KOORDINAČNÍ VÝKRES
1 : 5 000

ZMĚNA Č. 10
ÚZEMNÍHO PLÁNU
LOUČNÁ POD KLÍNOVCEM

PARE	ZMĚNA Č. 10 ÚZEMNÍHO PLÁNU LOUČNÁ POD KLÍNOVCEM
KOORDINAČNÍ VÝKRES	
Pořizovatel	MěÚ Loučná pod Klínovcem, Ing. arch. Radek Boček
Schvalující orgán	Zastupitelstvo města Loučná pod Klínovcem
Zpracovatel	Atelier M.A.A.T., s. r. o., IČ: 281 45 968
Zodpov. projektant	Ing. arch. Martin Jirovský, Ph.D., MBA, DiS., ČKA 03 311
Datum: leden 2025	Fáze: Finální podoba
M 1 : 5 000

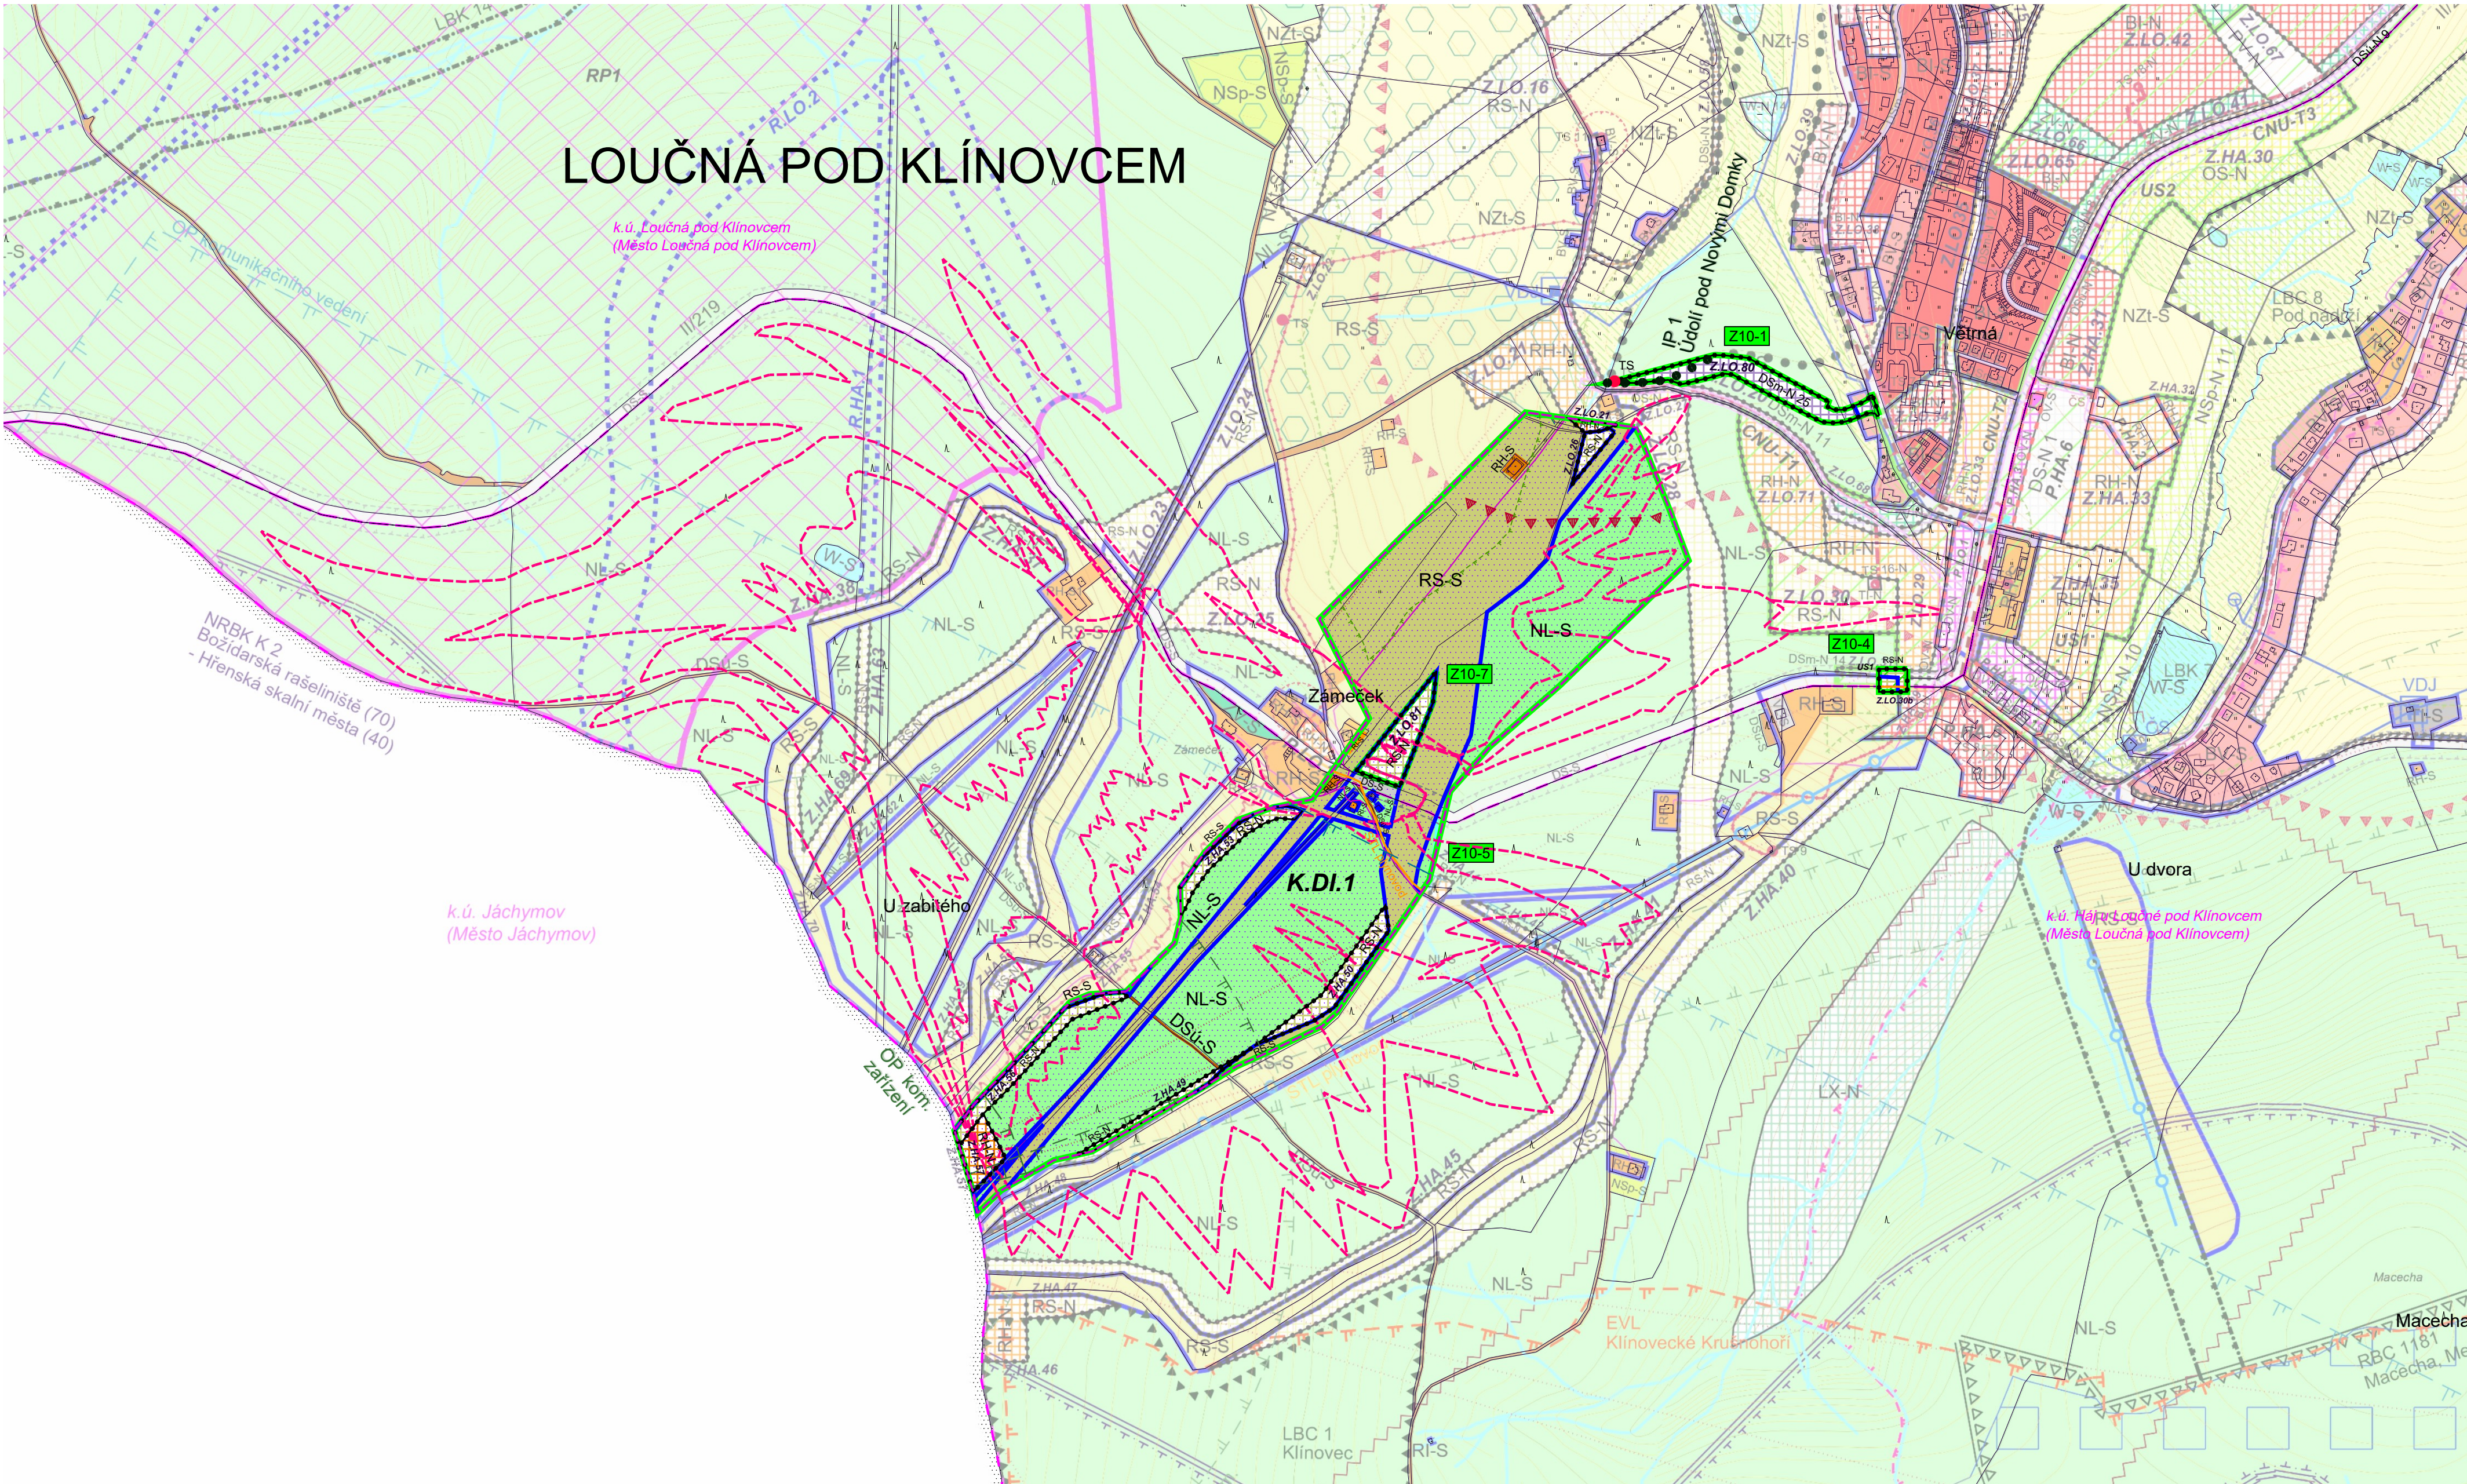
Lokalita Z10-1 - kat. území Loučná pod Klínovcem parc. č. část 694, 523/7, 547, 591/2, 591/3
Vymezení návrhové plochy dopravní infrastruktury - místní komunikace **DSm-N 25 - Z.LO.80** (6 099 m²) místo původní plochy **NL** - plocha lesní.

Lokalita Z10-4 - kat. území Háj u Loučné pod Klínovcem - parc. č. část 606/1, 605, 714/29 a 714/33
Vymezení návrhové plochy **RS** - plochy rekreace - sjezdovek **Z.LO.30b** (847 m²) místo původní plochy **DSm** - plochy dopravní infrastruktury - místní komunikace.

Lokalita Z10-5 - kat. území Loučná pod Klínovcem - parc. č. 612, 669/6, 667/2, 667/3, 667/9, 669/5, část 611, 667/12, 667/1, 667/16, 667/4, 613/1, 616/2, 605/1; kat. území Háj u Loučné pod Klínovcem - parc. č. 346, 348, 347, 733/21, 936/26, část 936/25, 936/27, 733/1, 1129/1, 773/16, 735/4, 735/5
Vymezení koridoru **K.DI.1** pro bobovou dráhu.

Lokalita Z10-7 - kat. území Loučná pod Klínovcem - parc. č. část 611
Vymezení návrhové plochy **RS** - plochy rekreace - sjezdovek - **Z.LO.81** (4 161,5 m²) místo původní plochy **NL** - plocha lesní.

Konkrétné neznačeno:
Návrh cyklo-single track drah. Přípustné pro plochy **RH, RI, OV, OS, PV, ZV, DS, DSm, DSú, TI, W**.
